Modulo per la presentazione delle osservazioni per i piani/programmi/progetti sottoposti a procedimenti di valutazione ambientale di competenza statale

ID: Codice procedura (ID_VIP/ID_MATTM):10844

Impianto per la produzione di energia elettrica da fonte eolica, costituito da 6 aerogeneratori della potenza complessiva di 37,2 MW, un sistema di accumulo da 25 MW e relative opere connesse in località "Rempillo" nel comune di Pitigliano (GR).

ALLEGATO alle OSSERVAZIONI all' IMPIANTO EOLICO denominato REMPILLO nel COMUNE di PITIGLIANO (GR). Comp

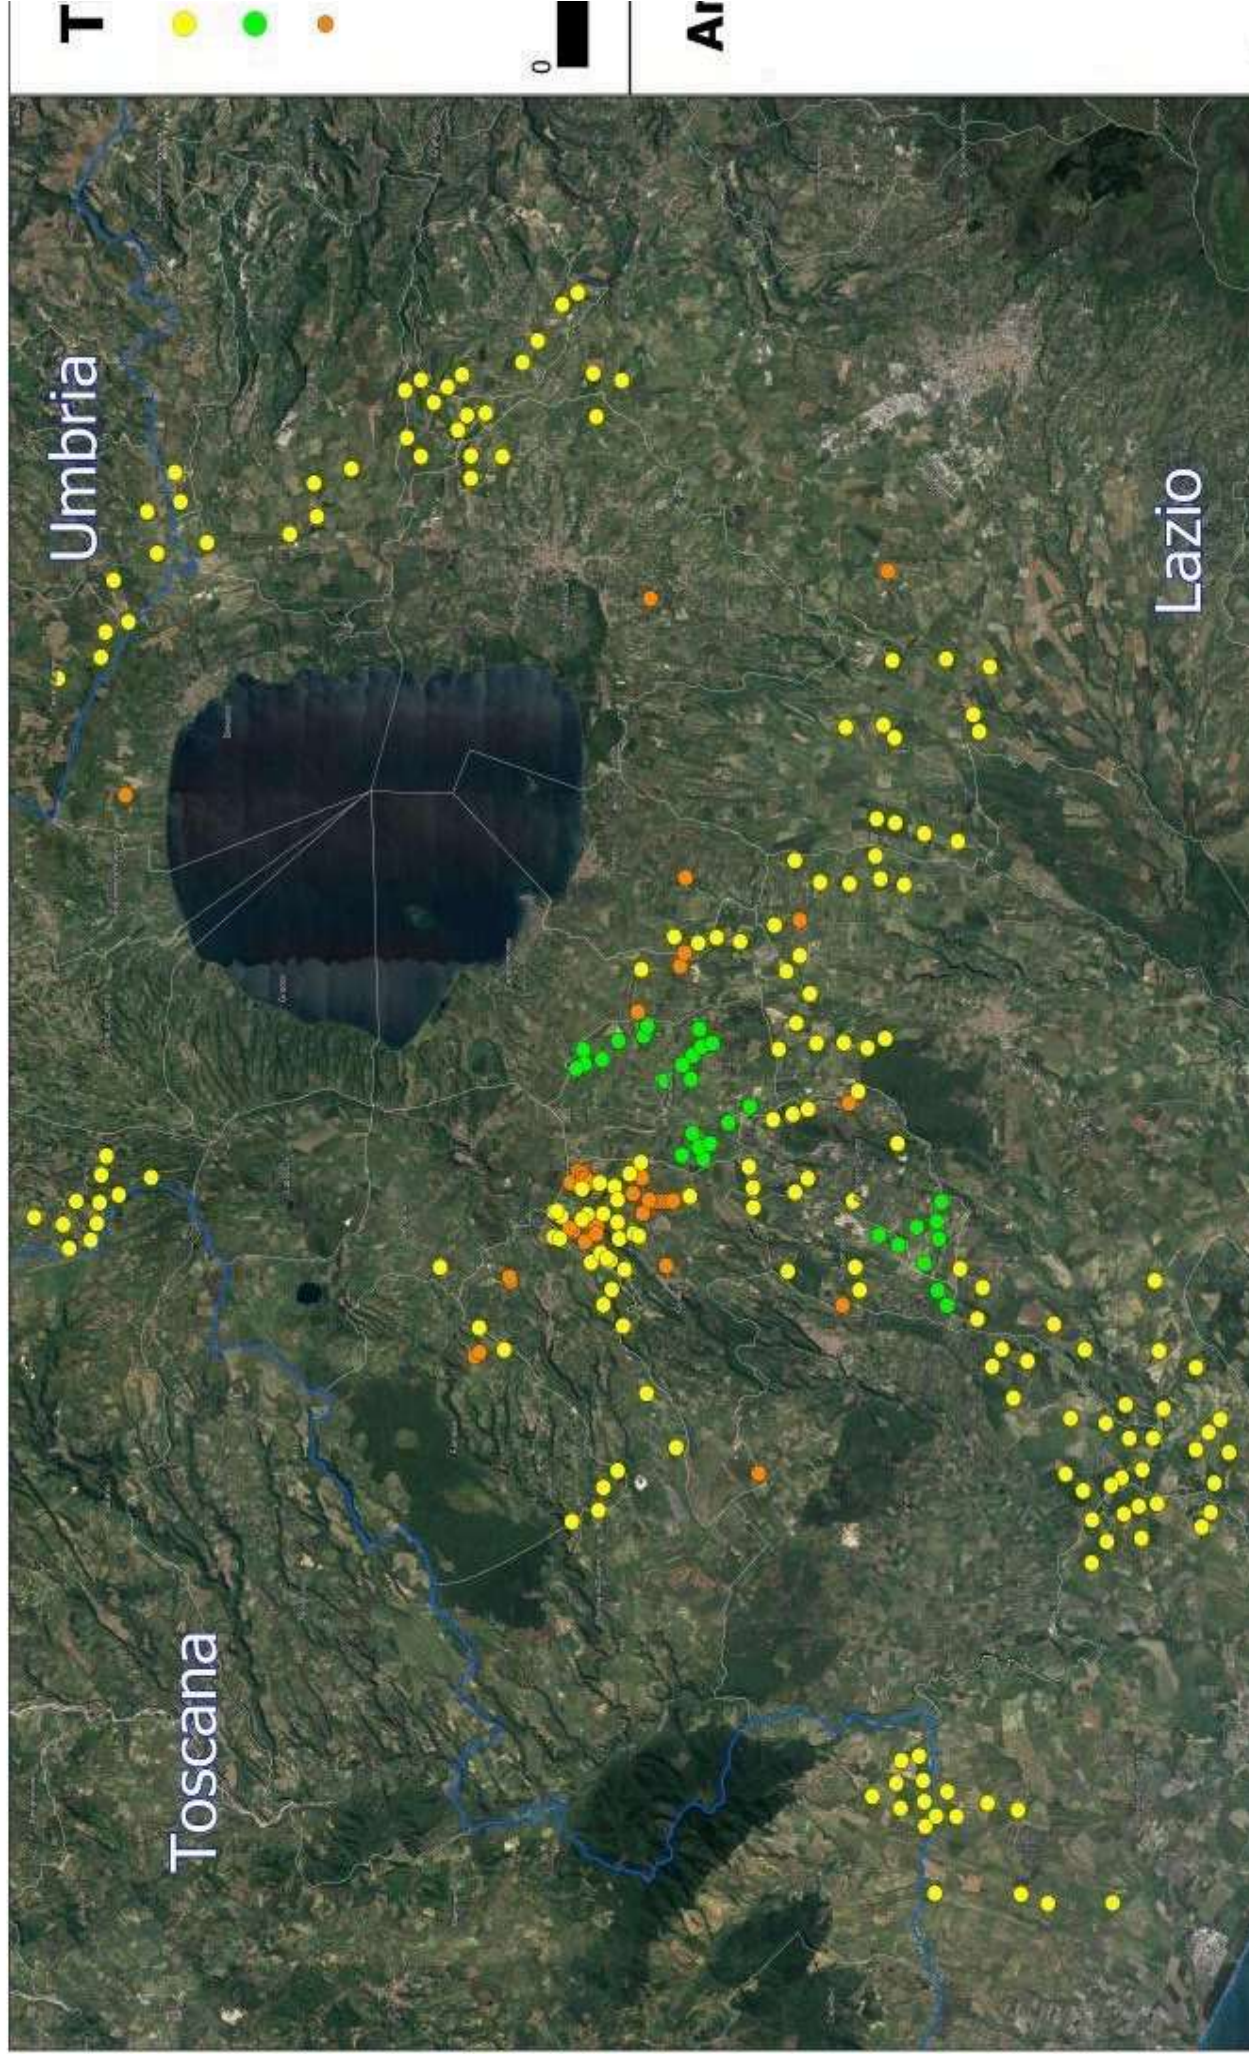
n.1 e n. 2 e sui Beni Culturali evidenziati nell' immagine n. 3 dell'Allegato alle presenti Osservazioni, per la collocazione delle pale P04 e P05 direttamente all'interno del perimetro di un'area archeologica e per gli impatti anche sull'area intermedia e vasta dei pregiati territori laziali della Tuscia settentrionale e in particolare di quelli del pitiglianese ricco di emergenze agricole, naturalistiche, storiche e archeologiche del periodo etrusco ma non solo, si chiede che venga negata l'autorizzazione all' insediamento dell'impianto eolico denominato "Rempillo".

- h) Le zone di interesse archeologico evidenziate nell'immagine n. 3 a cui si aggiungono anche l'importante abitato protostorico di Sorgenti della Nova e Ruder del Castello altomedioevale che si trovano a circa 4 km dalle aree in cui è stato progettato l'impianto eolico industriale. Poco più lontano i resti del castello medioevale "Morrone". Nell'area vasta le preziose necropoli eneolitiche (Poggi Alti) ed etrusche di Pitigliano, Sovana e Sorano.

Analisi degli Impianti Eolici Esistenti e in Progetto

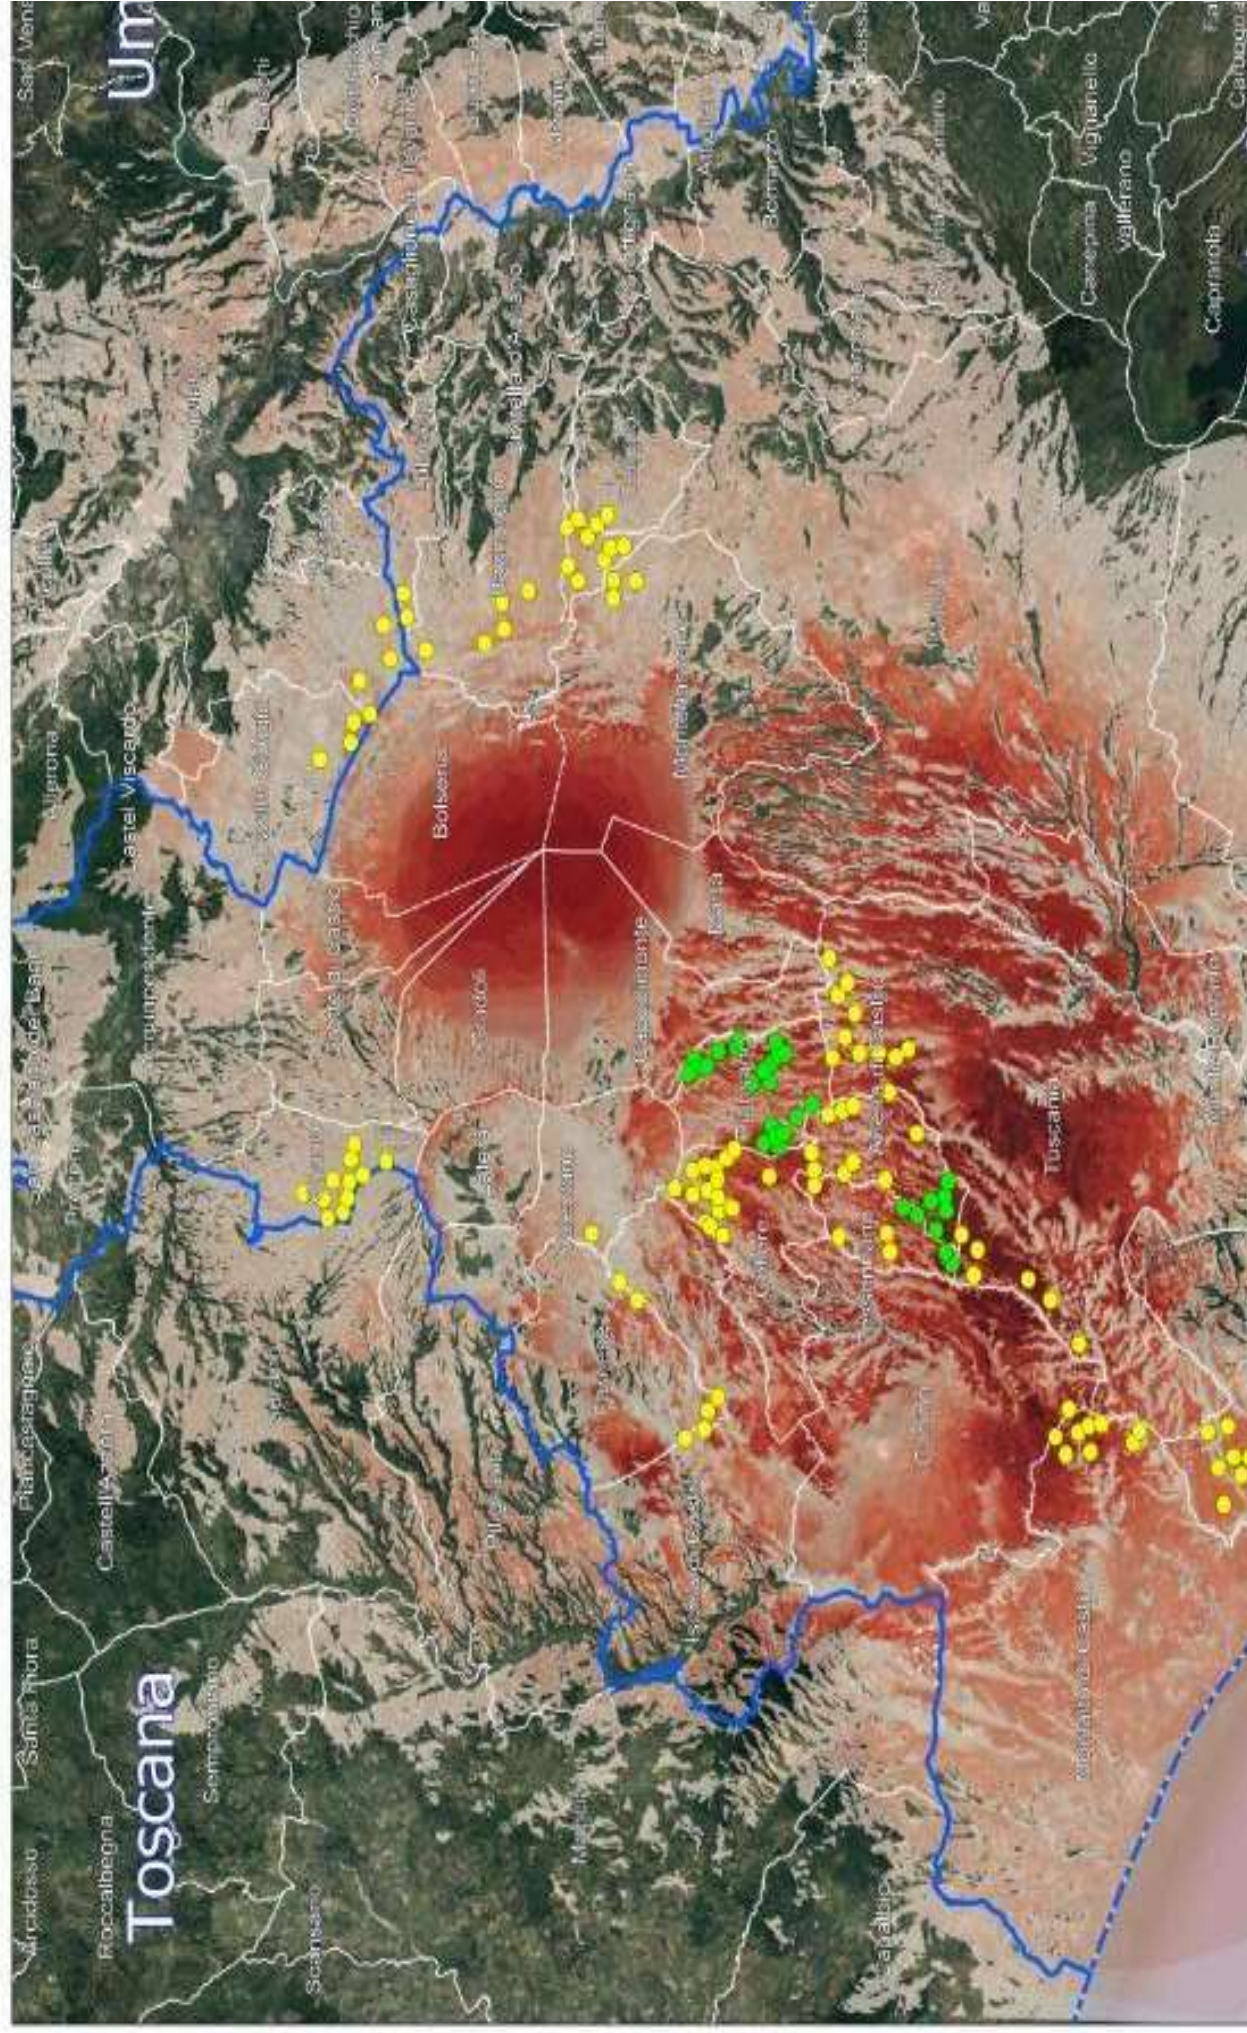
Quindi anche la Regione come Ente deputato dalla normativa nazionale a legiferare sulle aree idonee e non idonee si è espressa riguardo al fatto che abbia assolto ai doveri e alle quote stabilite dal PNIEC e in ambito regionale la provincia di Viterbo è stata quella con il più alto tasso di impianti FER tra tutte e quindi ormai satura ed il cumulo degli impianti FER installati, autorizzati e in progetto rappresenta una **elevata criticità per la sostenibilità ambientale di ulteriori eventuali iniziative**. L'impianto eolico “ Rempillo” pur essendo “esterno al confine provinciale e regionale ma nelle sue immediate vicinanze (a soli 100 metri i primi due aerogeneratori) oltre ad impattare sul territorio e sulle economie di tre Comuni del Lazio (Farnese, Valentano e Latera) si trova nelle fasce di rispetto dei Beni di notevole interesse pubblico come si è evidenziate nelle Osservazioni nn. 1 e 2 e crea anche degli impatti negativi anche sui beni naturalistici come verrà dettagliato nell'Osservazione n. 4. Inoltre andrebbe a sommarsi al già enorme cumulo di impianti eolici e fotovoltaici e geotermici che già creano una elevata criticità ambientale nella provincia di Viterbo e interferiscono anche con il territorio toscano come si può vedere dalle immagini nn. 4 e 5 dell'Allegato n. 1.
